Provincia di Taranto
COPIA CONFORME ALL'ORIGINALE DIGITALE
Protocollo N.0041027/2023 del 26/10/2023
Firmatario: Vittoria Antonia Greco, ALESSANDRA GENGA, MARIA GRAZIA GNONI

Oggetto: **art.29 octies del Dlgs n. 152/2006. Istanza di riesame complessivo con valenza di rinnovo dell'autorizzazione Integrata Ambientale per adeguamento alle BATC- giusta DD. N. 1023 del 31/08/2021 della Provincia di Taranto – "*l'impianto di gestione rifiuti di tipo speciale pericolo e non pericoloso*" di Castaglia Srl, autorizzato con AIA n. 72 del 9/07/2012 Cod. Ipcc 5.3 e successive DD n. 15 del 17/03/2016 e MNS del 2020 e del 2021, sito in SS 7 Appia Km 632 nel comune di Massafra (TA). Proposta parere**

Fig. 3 Planimetria stato di fatto (rif. Elaborato "RB.1 Relazione tecnica")

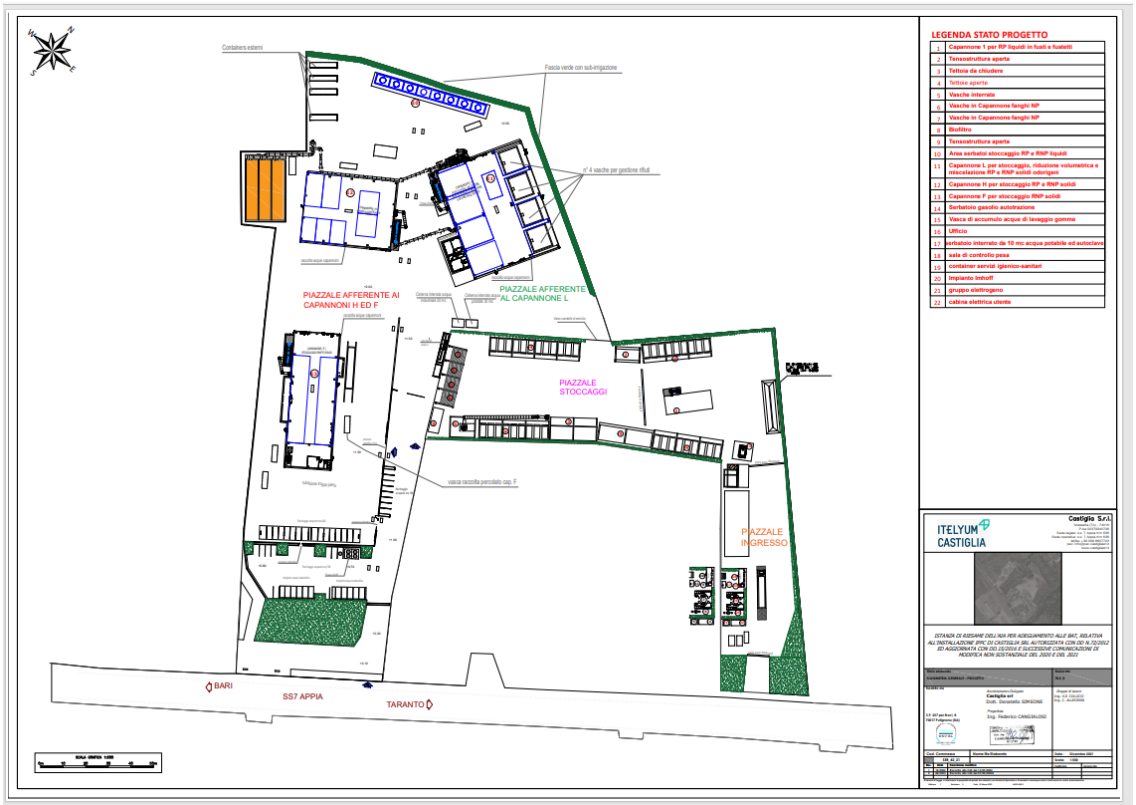
Considerata la nuova configurazione delle aree di impianto (rif. *Elaborato TB.0_B"Planimetria generale-PROGETTO")* relativamente alla installazione dei serbatoi stoccaggio RP e RNP liquidi si chiede di valutare la possibilità di delocalizzare (riposizionare) gli stessi, considerata la stretta vicinanza delle aree di impianto ad aree ad elevata valenza ambientale, aree boscate, riconosciute quale Habitat ai sensi della DGR 2442/2018 (habitat di interesse comunitario "Pinete mediterranee di pini mesogeni endemici"Cod. 9540) tali da essere ricomprese nella ZSC "Area delle Gravine".

Figura 46: schema logico gestione acque meteoriche - Piazzale Area Stoccaggi

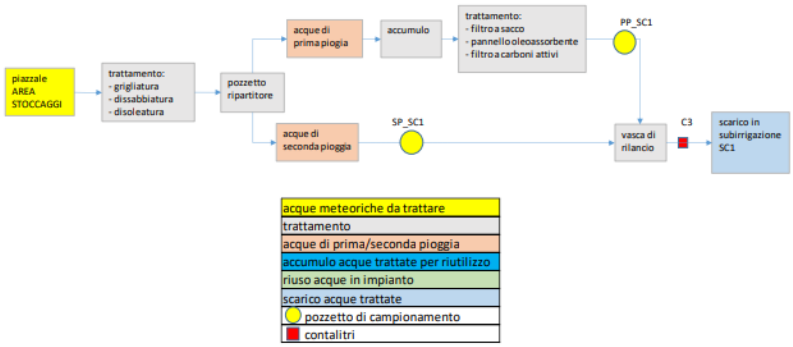
Con nota prot. n. 4656 del 7/02/2023 l'agenzia regionale ARPA relativamente alla gestione delle acque meteoriche ha osservato che con riferimento al *piazzale area stoccaggio* "*la configurazione impiantistica non garantisce la corretta separazione delle acque di prima pioggia dalle acque di dilavamento successive e si ritiene che debba essere adeguata prevedendo che la scolmatura a monte dei pre-trattamenti*." Alla suddetta richiesta, il proponente ha richiamato la nota prot. n. 2479/2017della Sezione Risorse Idriche della Regione Puglia che ha ritenuto "*Entrambi i sistemi, così come delineati, sono conformi alla normativa regionale sulle acque meteoriche di dilavamento e di prima pioggia*".
